Commissione Speciale di Valutazione di Impatto Ambientale

Quadruplicamento della linea Chiasso-Monza

Italferr S.p.A.

Relazione istruttoria

Allegato 2

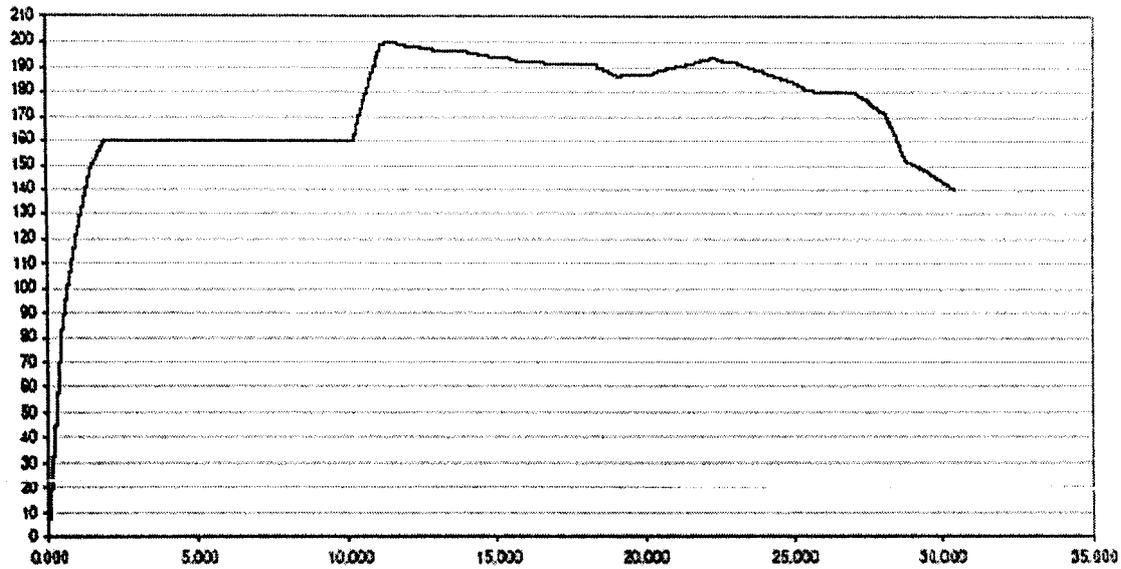
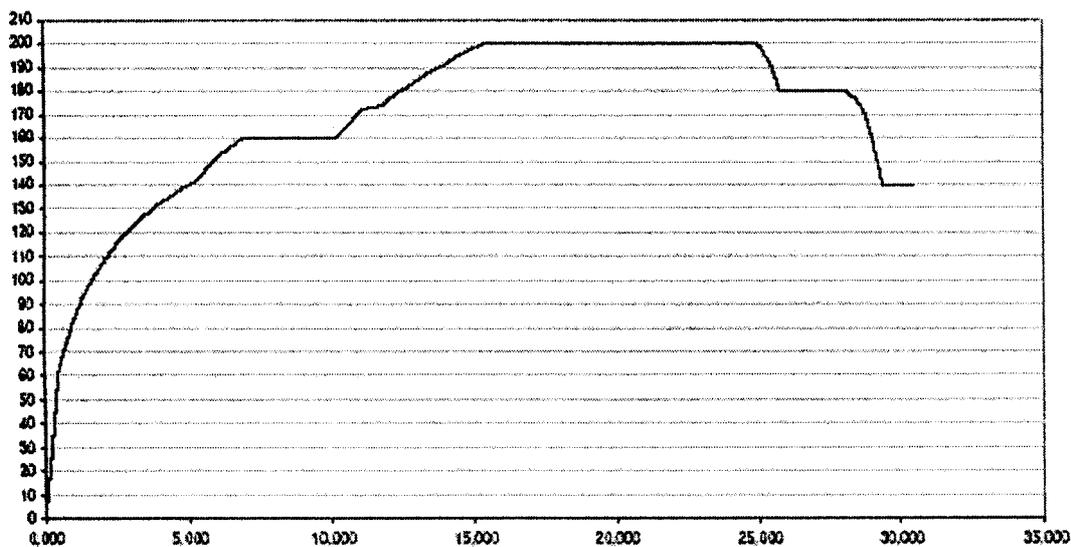
Commento
